**AVIS RELATIF A LA PROTECTION
CONTRE LES EVENTUELS EFFETS NOCIFS ET NUISANCES
PROVOQUES PAR LES RAYONNEMENTS NON IONISANTS
GENERES PAR DES ANTENNES EMETTRICES STATIONNAIRES**

Commune : MONS - Exploitant : ORANGE

Référence exploitant : 168C1_5 / 32168C1_1 / 42168C1_1 / 52168C1_1

Rapport n° 1242 / 2023

Figure 1 : Vue en plan des lieux de séjour et des points de contrôle

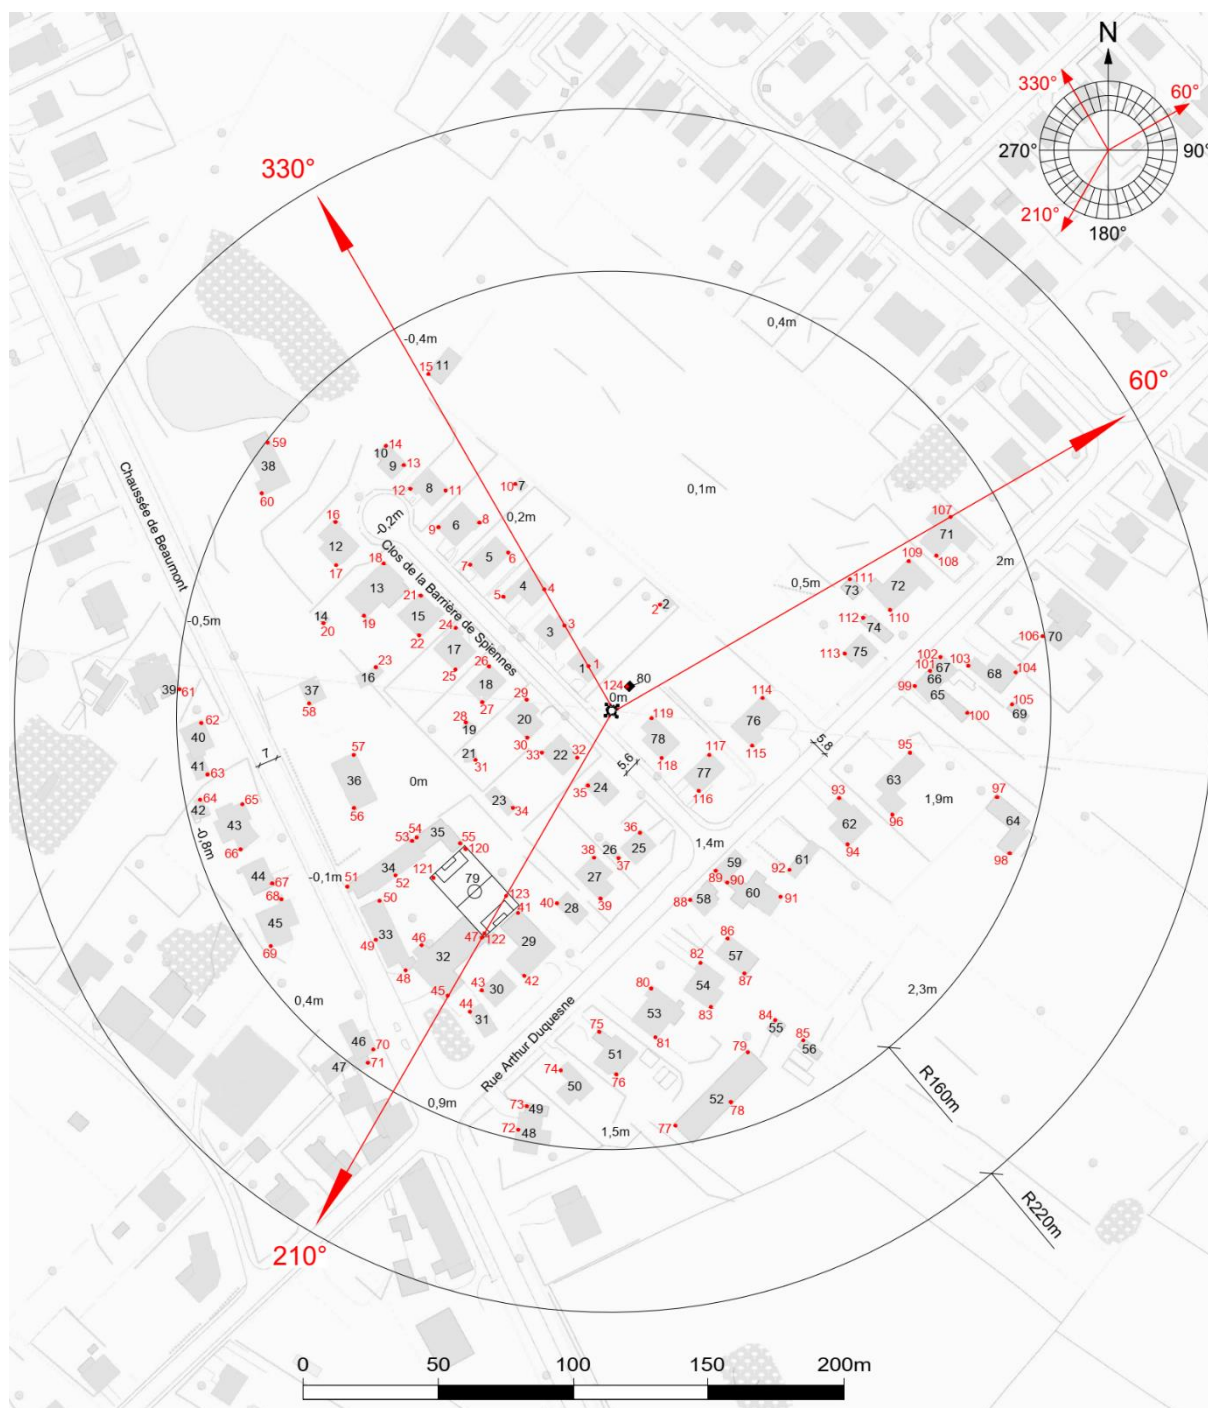
- le numéro du point de contrôle repris sur un des plans de la figure 1;
- le numéro du LS dans lequel se trouve le point de contrôle de la 1^{ère} colonne ;
- l'atténuation d'obstacle prise en compte pour le calcul de l'indice d'exposition dans le LS ;
- le résultat du calcul de l'indice d'exposition.

En ce qui concerne les antennes de l'installation mentionnées dans le tableau 1, la distance maximale à laquelle la limite pourrait être atteinte, à l'extérieur, est égale à 76,2 m. S'il n'y a pas de LS à une distance inférieure, les antennes respectent forcément la limite d'immission.

Dans le cas des LS situés à l'intérieur des bâtiments, une atténuation d'obstacle est prise en compte et il en résulte que la distance maximale à laquelle la limite pourrait être atteinte se réduit à 53,9 m.

Figure 2 : Vue en plan des installations d'antennes dans un rayon de 300 mètres autour de l'installation faisant l'objet de la demande d'avis

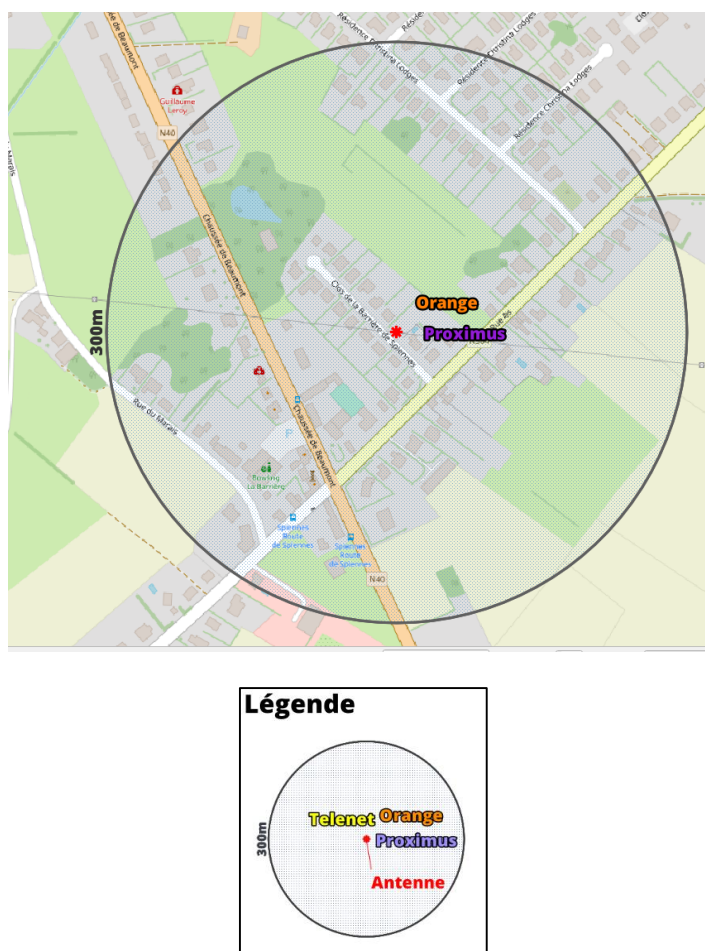
Compte tenu du nombre d'installations localisées dans la figure 2, il apparaît que l'intensité du rayonnement électromagnétique généré, dans les lieux de séjour situés à proximité de l'installation référencée dans le paragraphe 2, par l'ensemble des antennes émettrices stationnaires de l'ensemble des exploitants du même site d'antennes émettrices stationnaires respecte la limite fixée à l'article 4, § 2 du décret.
